改善箇所説明図

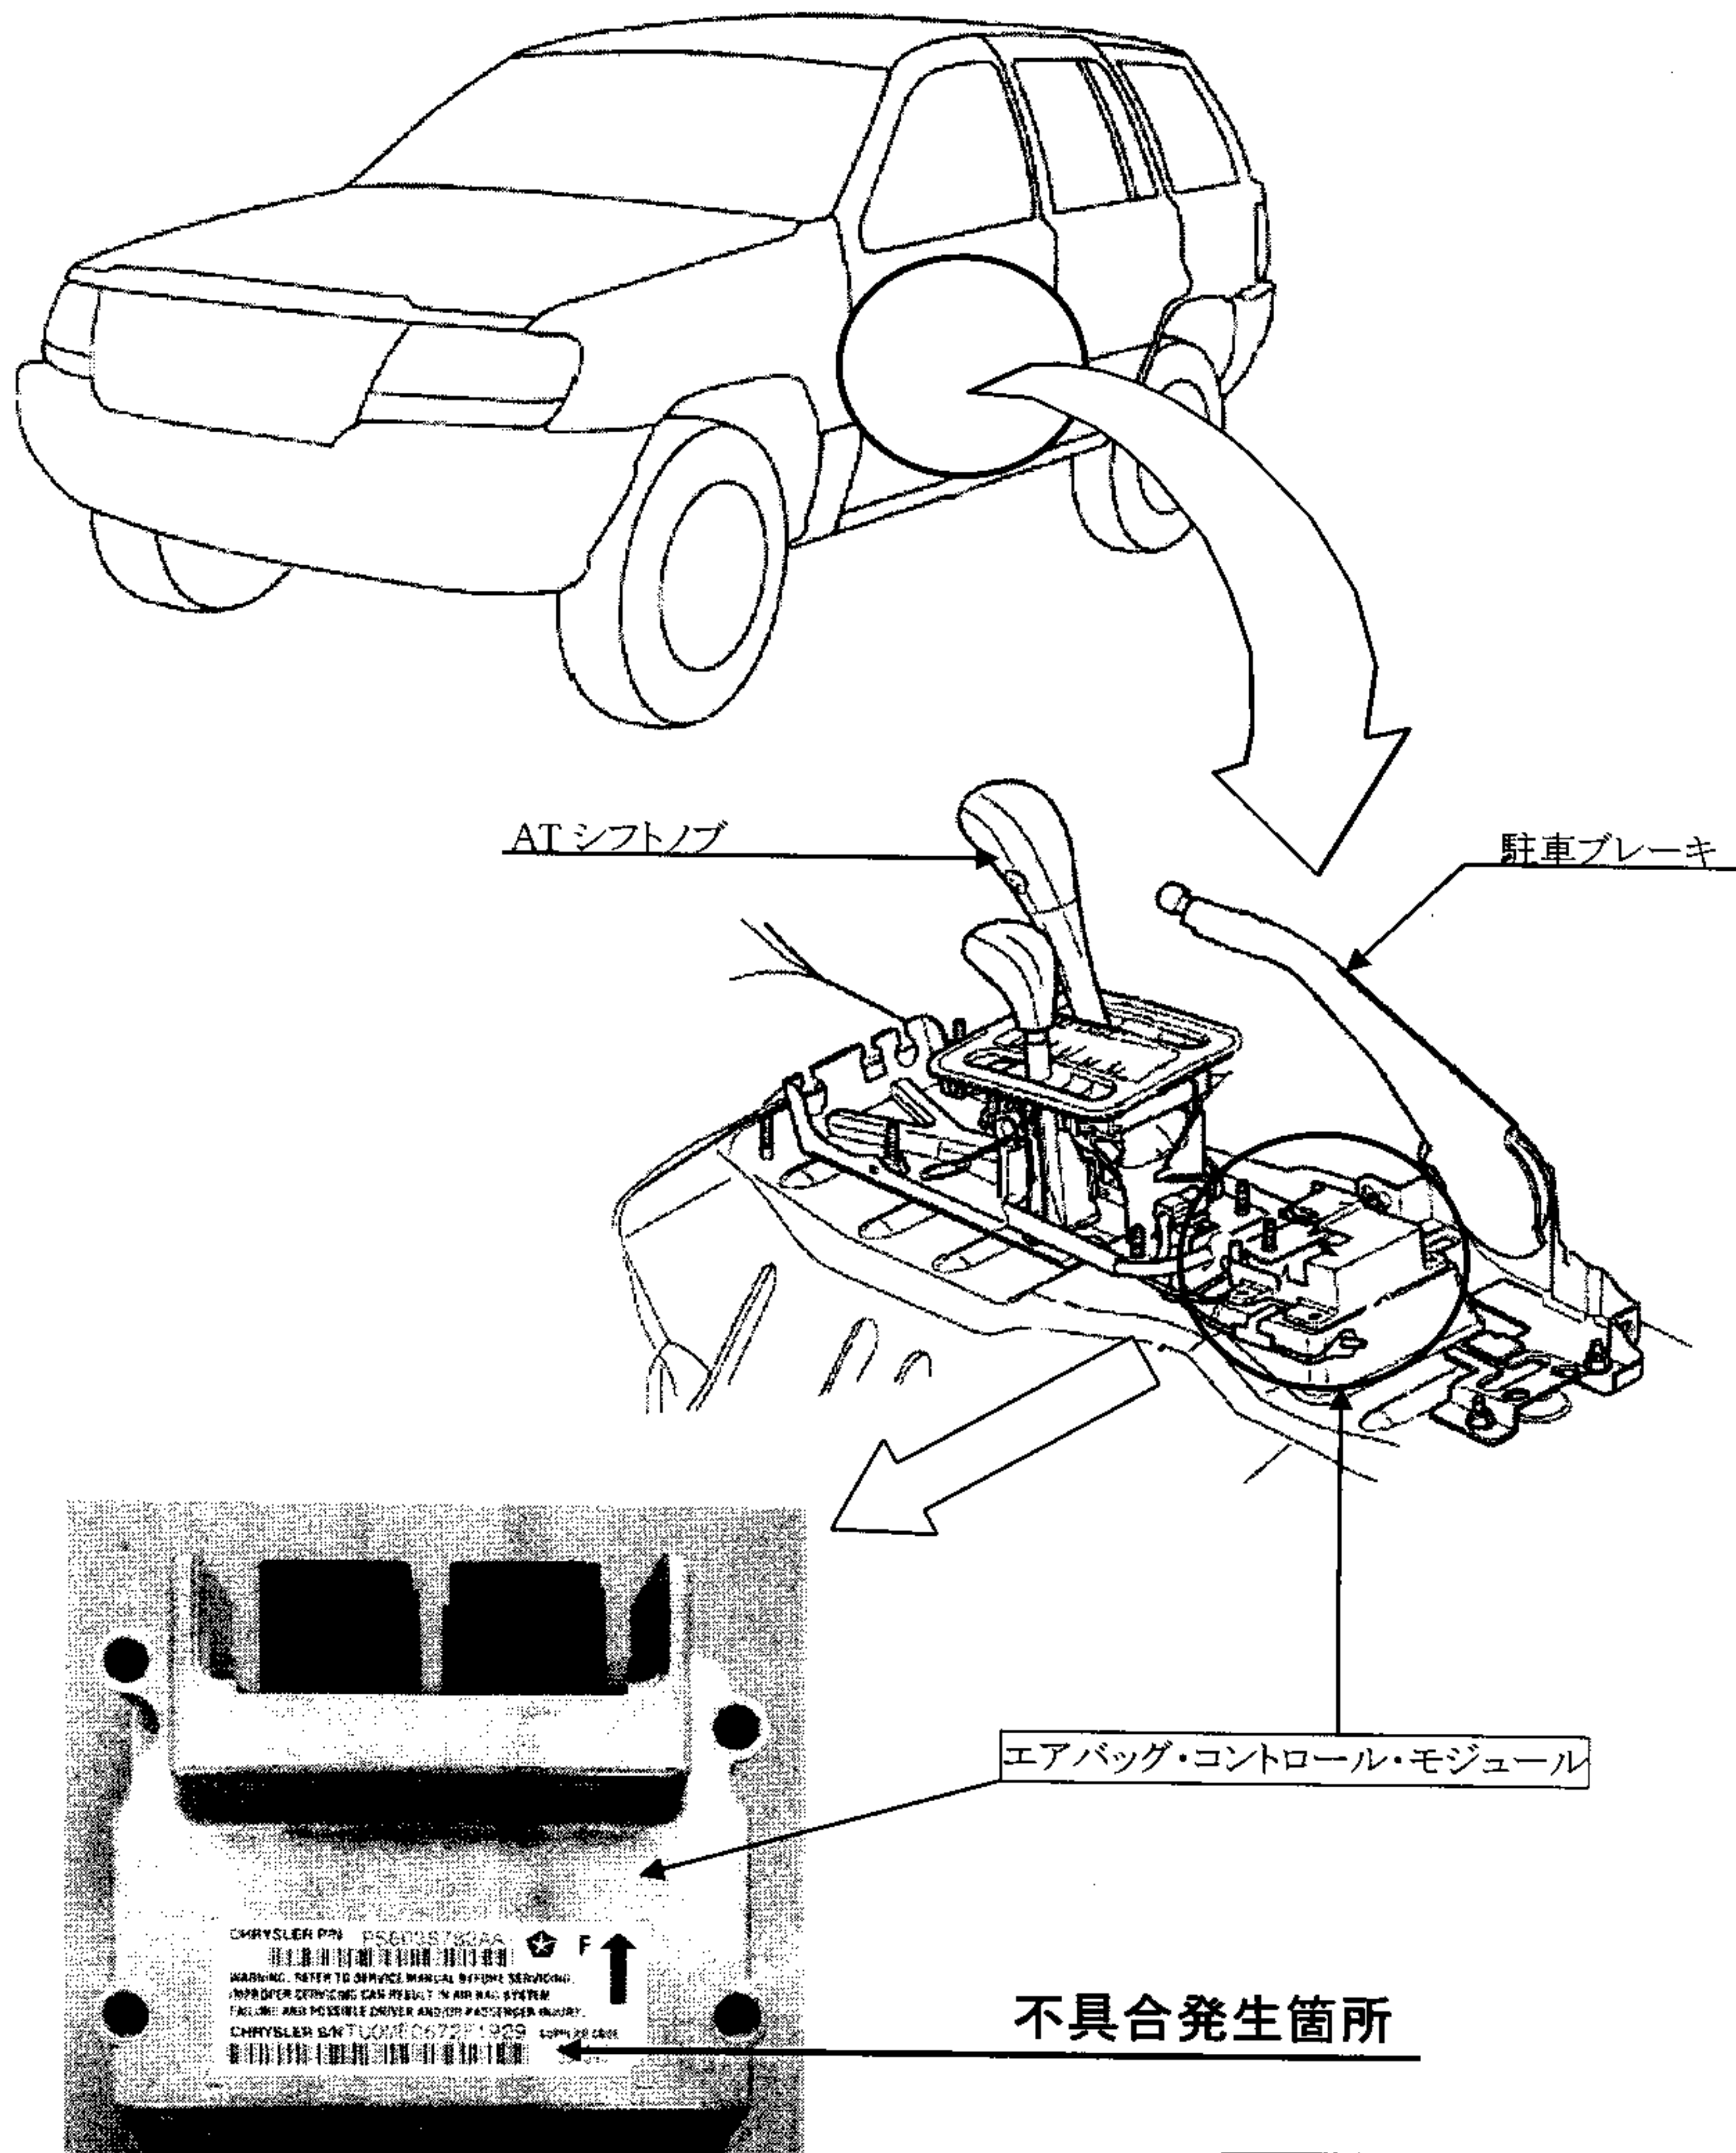
右ハンドル車のサイド・エアバッグにおいて、エアバッグ・コントロール・モジュールの回路が不適切なため、衝突時の信号が正常に伝達されず、横方向からサイド・エアバッグが作動する条件で衝撃を受けた場合、衝撃を受けた側のサイド・エアバッグは作動せず、反対側のサイド・エアバッグが作動するおそれがある。

全車両、エアバッグ・コントロール・モジュールを対策部品と交換する。
